LIGNE 14 : OLYMPIADES < > AÉROPORT D'ORLY (LIGNE BLEUE)

LIGNE 14 SUD
DOSSIER D'ENQUÊTE PRÉALABLE
À LA DÉCLARATION D'UTILITÉ PUBLIQUE

Délibération n°2014-480 du STIF
Approbation du dossier

**AVIS DU STIF SUR LE DOSSIER D'ENQUETE PREALABLE A LA
DECLARATION D'UTILITE PUBLIQUE PAR LA SGP**

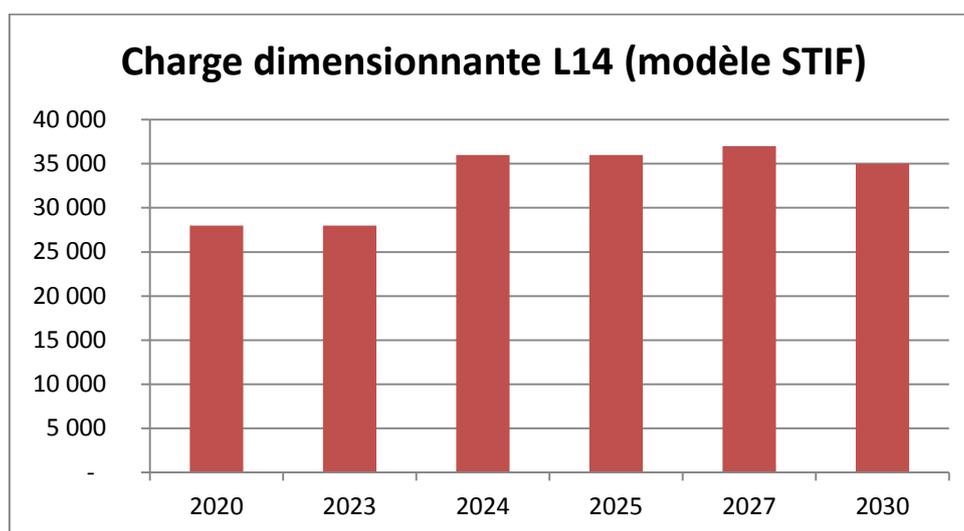
A l'horizon 2024, année de mise en service de la ligne 14 sud, la SGP indique que le trafic prévisionnel du prolongement sud de la ligne sera compris entre 26 000 et 42 000 personnes (p.9 et 51 de la pièce H) à l'heure de pointe du matin. Cette fourchette large, 60 % d'écart entre la valeur maximale et la valeur minimale, correspond à la fourchette des résultats de différents modèles (modèle MODUS de la DRIEA, modèle GLOBAL de la RATP, modèle ANTONIN 2 du STIF). La valeur estimée par le modèle du STIF est de 32 000.

L'ensemble de l'évaluation socio-économique se base sur l'estimation de trafic de la DRIEA correspondant au chiffre de 42 000 voyageurs à l'heure de pointe et le dimensionnement des infrastructures est réalisé à partir de la prévision de trafic RATP correspondant à 26 000 voyageurs à l'heure de pointe.

Le STIF demande :

- que soit explicité et justifié le choix du résultat de modèle utilisé
- que le résultat de modèle utilisé soit homogène et non choisi au cas par cas en fonction de l'utilisation qui en est faite.
